INTERVENTI A FAVORE DELLO SVILUPPO TURISTICO, COLLEGAMENTO CICLABILE TRA I COMUNI DI POSINA, LAGHI E VELO D'ASTICO E POTENZIAMENTO VIARIO S.P. VALPOSINA E S.P. 138 DELLA BORCOLA TRA LE PROVINCE DI VICENZA E TRENTO

LAVORI PER IL MIGLIORAMENTO, IL POTENZIAMENTO, IL COMPLETAMENTO ED IL COLLEGAMENTO DELLE INFRASTRUTTURE VIARIE, CICLABILI E PEDONALI DEI COMUNI DI POSINA, LAGHI, ARSIERO E VELO D'ASTICO

PROGETTO DI FATTIBILITA' TECNICA ED ECONOMICA

Elaborato: **PARTE GENERALE**
RELAZIONI
Relazione di rispondenza alla Conferenza dei Servizi

Stralcio elaborato Soluzioni alternative" n° 022 Tav.2

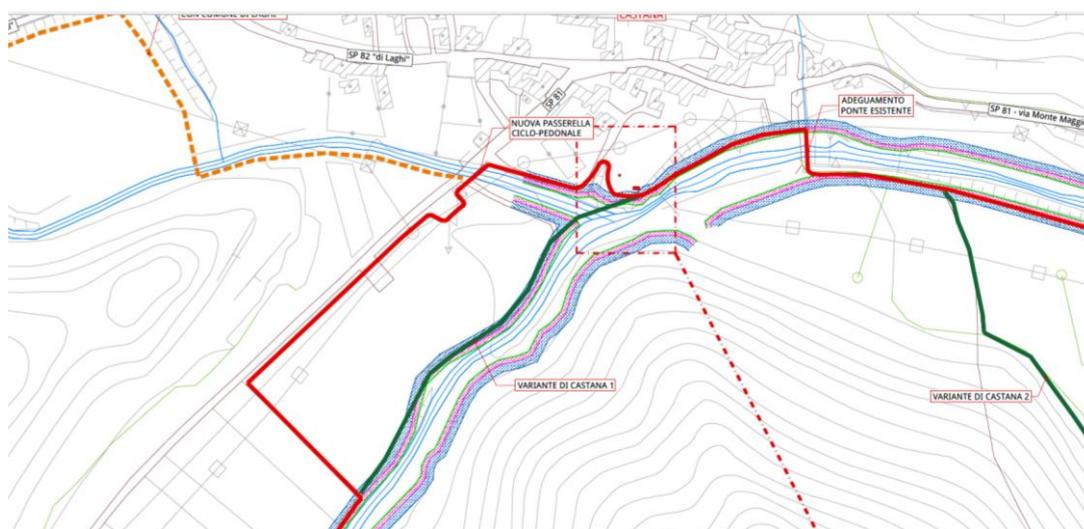
Risulta necessario salvaguardare sia le condizioni di accesso al CCR che e gli attuali esigui spazi a parcheggio a servizio dell'utenza; pertanto si ritiene più idoneo il tracciato alternativo illustrato nell'elaborato "Progetto Ciclabile - Soluzioni alternative" n° 022 Tav.2 (codice elaborato 1B820A-C) il quale evidenzia in colore verde il percorso evidenziato lungo il lato SX orografico del torrente Posina.

Il tracciato riportato in verde era la cosiddetta "Variante di Castana n. 1" che è stata scarta perché a seguito del sopralluogo con il Genio Civile è stato indicato di evitare la zona di confluenza fra il torrente Zara e il torrente Posina, ma prevedere l'attraversamento con ponticello più vicino possibile a quello esistente sulla viabilità provinciale a scavalco del torrente Zara.

Nel nuovo progetto di fattibilità tecnico ed economica si recepisce a quanto richiesto da Alto Vicentino Ambiente srl modificato il tracciato del progetto previsto nel precedente PFTE, in particolare si è scelto di spostare il tratto di collegamento tra la provinciale e la sponda sinistra del torrente Posina in adiacenza della recinzione del depuratore e quindi non sarà più necessario passare davanti al CCR, lasciando inalterati così i posti auto.

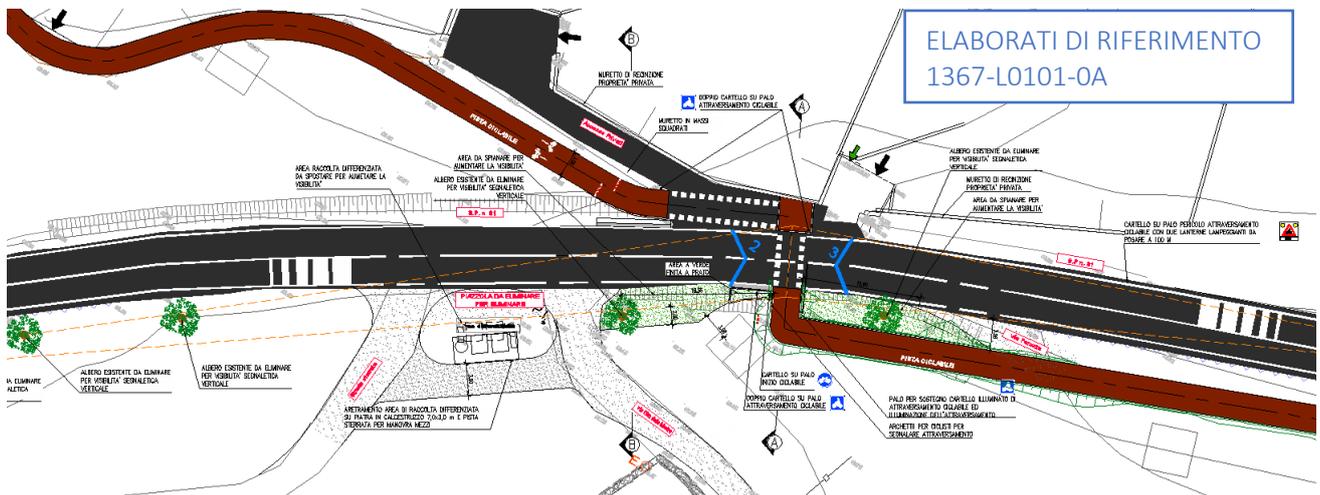
In merito agli attraversamenti ciclopedonali a raso, questi dovranno essere progettati rispettando la normativa statale vigente (adeguato allontanamento da intersezioni, visibilità reciproca tra pedoni/ciclisti e guidatori di veicoli, presegnalazione e adeguata segnalazione, illuminazione dedicata mediante specifico impianto d'illuminazione, ecc.);

- *Comune di Arsiero – Strada Provinciale n. 81 PK 1+860: il punto di attraversamento si trova in corrispondenza di n. 2 accessi privati esistenti distanziati tra loro. Disterà circa 16.50 m dall'immissione di via*

Pian della Mostra e circa 13 m dall'immissione di via Perozza. In questo punto la provinciale non è dotata di barriere di sicurezza. L'attraversamento avviene in modo ortogonale all'asse della provinciale. Il nuovo punto di attraversamento avrà una distanza di visibilità reciproca di circa 90 m per la direzione Posina-Arsiero e di circa 120 m, tali distanze sono state determinate analizzando il tracciato della provinciale esistente valutando quelle che sono le velocità massime raggiungibili dai veicoli per la presenza di raccordi planimetrici esistenti. Per garantire la visuale si è prevista il taglio di alcune piante poste sulla curva che porta a Posina. Attualmente in adiacenza l'intersezione di via pian della Mostra è presente una piazzola di sosta che serve anche per la raccolta dei rifiuti. Tale piazzola è spesso usata per la sosta dei mezzi, anche camion, che rendono l'immissione in provinciale pericolosa perché tolgono visibilità a chi arriva dalla strada comunale esistente, lo stesso avverrà per i ciclisti. Per tale motivo si è deciso di arretrare la posizione dei cassonetti e di realizzare una area di manovra dei mezzi del servizio di raccolta, eliminando la piazzola di sosta e i relativi problemi di visibilità.

Ortofoto dell'area di interesse

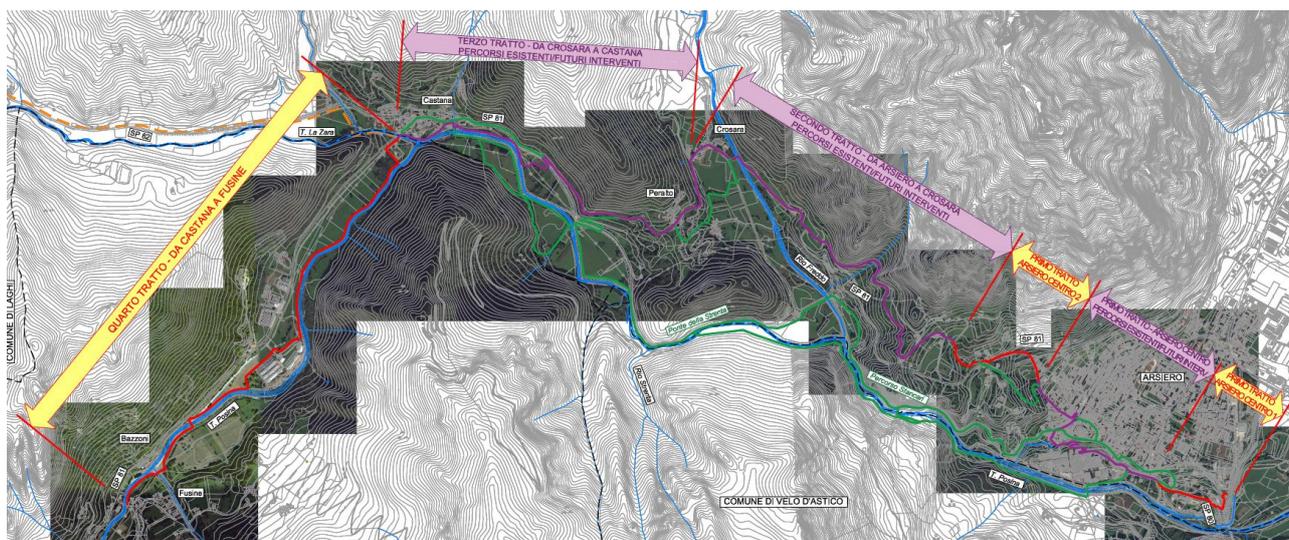
Per favorire la lettura del progetto in questione, stante la lunghezza e la complessità del progetto proposto, si ritiene utile proporre la suddivisione dello stesso in tratti o lotti funzionali;

Al fine di recepire quanto richiesto da Codesto Ente, il percorso ciclabile è stato idealmente suddiviso in quattro tratti funzionali, ma solo due saranno realizzati in questo stralcio funzionale:

Prospetto attraversamento Val del Rio

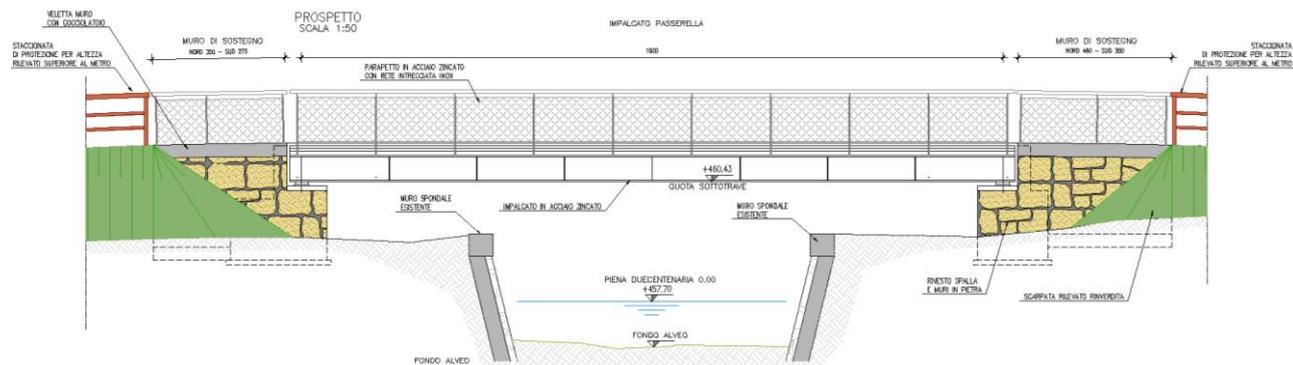
Dovranno essere definite con precisione le aree boscate e gli interventi che dovranno essere effettuati sulle stesse, e per l'adeguamento e messa in sicurezza delle sedi stradali esistenti, mediante taglio di alberi e/o rami e disaggio di materiale roccioso pericolante ovvero rifacimento delle pareti e scarpate stradali. Dovrà essere valutato e progettato ogni accorgimento finalizzato al consolidamento delle stesse.

Nessun attraversamento prevede l'uso di pile in alveo.

PROTEZIONE SPONDALE
 SCALA 1:40

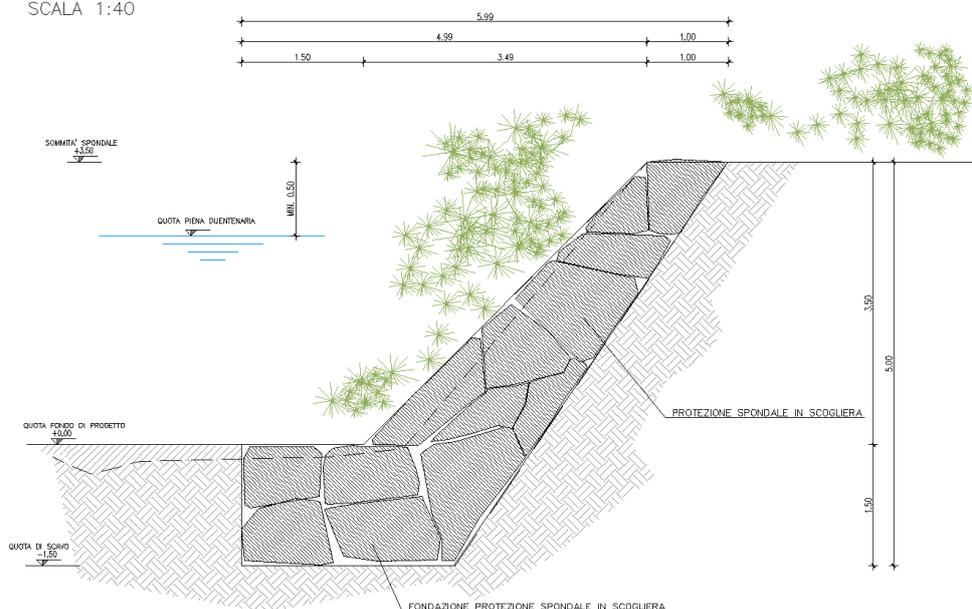
Le spalle dei ponti dovranno essere presidiate da adeguate opere di difesa spondale, realizzate preferibilmente con massi irregolari e ciclopici (ovvero di dimensioni idonee e confacenti alla morfologia locale dell'alveo) disposti ad opus incerta ed estese per un tratto adeguato a monte e a valle dell'attraversamento (in modo del tutto analogo alle esecuzioni portate ad esempio nelle immagini di opere simili rappresentate negli elaborati grafici del preliminare);

La maggior parte degli attraversamenti avviene dove sono già presenti delle opere di difesa spondale di caratteristiche analoghe a quelle prescritte, per tale motivo si è preferito effettuare un attraversamento a campata unica posato su spalle passanti su fondazioni indirette. Gli scavi per la realizzazione delle spalle sono quindi superficiali e non compromettono la stabilità dei rivestimenti spondali esistenti.

L'unico attraversamento, previsto su fondazioni dirette, realizzate con piano di imposta alla quota del fondo alveo è quello sul Torrente Posina. In questo caso lo scavo per la realizzazione delle spalle comprometterà la stabilità delle opere di protezione che saranno ripristinate al termine dei lavori.

La tipologia di protezione scelta è quella visibile in sezione ove i massi saranno ciclopici e cementati per fornire una maggiore stabilità e resistenza al trascinarsi.

La sezione può essere suddivisa, sotto il profilo funzionale in due parti: L'unghia al piede con quota di posa sempre al di sotto dello scavo per una profondità che consenta la posa di almeno due file di massi, così come il suo sviluppo all'interno dell'alveo. La seconda parte è il rivestimento spondale che avrà una pendenza del 1 su 1. A tergo della protezione, visto che si prevede che questa sia cementata, si prevede l'inserimento di drenaggi per l'allontanamento dell'acqua allo scopo di ridurre le spinte esercitate. I rivestimenti spondali in massi cementati sono opere in grado di resistere a pesanti sollecitazioni e solitamente sono caratterizzate da una buona durabilità. Dal punto di vista paesaggistico si opta per una soluzione analoga all'esistente.

Elaborato grafico TRATTO 2: 1A320A-C e 1B820A-C

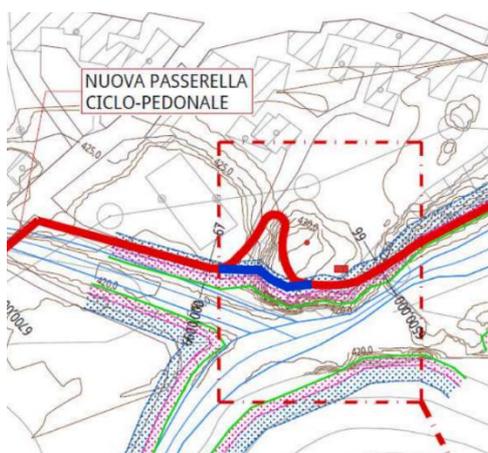
L'Amministrazione Comunale chiede che il passaggio della pista ciclabile sia previsto a mezza costa sul fianco dello spuntone (lato torrenti), senza la realizzazione della struttura a sbalzo nella zona di confluenza tra il Torrente Zara ed il Torrente Posina e senza il passaggio davanti le abitazioni private. Si chiede quindi di valutare la soluzione alternativa evidenziata nella planimetria allegata in colore blu, nel rispetto di quanto sopra indicato.

Il passaggio della pista ciclabile a Castana è stato stralciato da questo progetto.

Elaborato grafico TRATTO 5: 1A350A-C e 1C150A-C

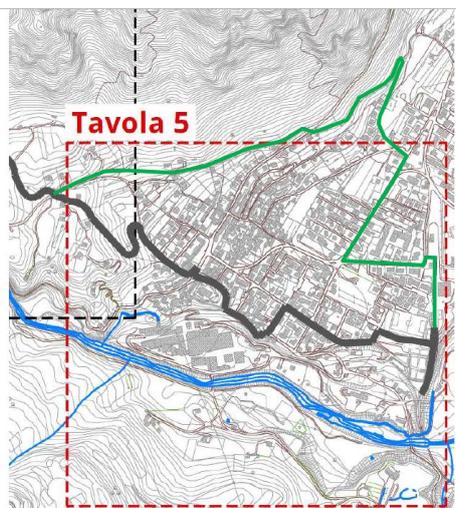
L'Amministrazione Comunale ritiene prioritaria la soluzione alternativa prevista nella tavola 1C150A-C, intercettando la pista ciclabile all'altezza del deposito di Vi.Abilità s.r.l. risalendo poi lungo via Perale e via Caodilà per arrivare in Piazza F. Rossi e da lì lungo il percorso già previsto nel progetto di fattibilità. In alternativa, si chiede altresì di valutare il passaggio della pista ciclabile lungo il tracciato, evidenziato in colore verde nella planimetria allegata, e precisamente: via Nazioni Unite, via Roma, viale Marconi, via Priacalle, via San Marco, laterale di via San Marco con arrivo nell'intersezione con la S.P. 64 e la S.P. 81 e poi da lì, lungo la S.P. 81, raggiungere il percorso già previsto nel progetto di fattibilità.

In accordo con quanto riportato nella determina di conclusione della Conferenza dei Servizi sul PFTE, l'osservazione è volta a modificare il tracciato della pista ciclabile progettato, ad Arsiero, tra la Piazza Rossi e il collegamento con la preesistente pista ciclabile che conduce al Comune di Velo d'Astico attraverso il sedime dell'ex ferrovia Arsiero-Piovene Rocchette; in particolare sono proposte due alternative al percorso progettato dal Comune di Posina, e la prima di esse è risultata meritevole di accoglimento, per il fatto che la seconda proposta modificativa comporterebbe che un lungo tratto di pista ciclabile venga realizzato sul sedime attuale della SP 81, cosa evidentemente non realizzabile senza importanti opere di sbancamento delle pendici montuose ivi esistenti, con evidente, ingiustificata e insostenibile lievitazione dei costi.
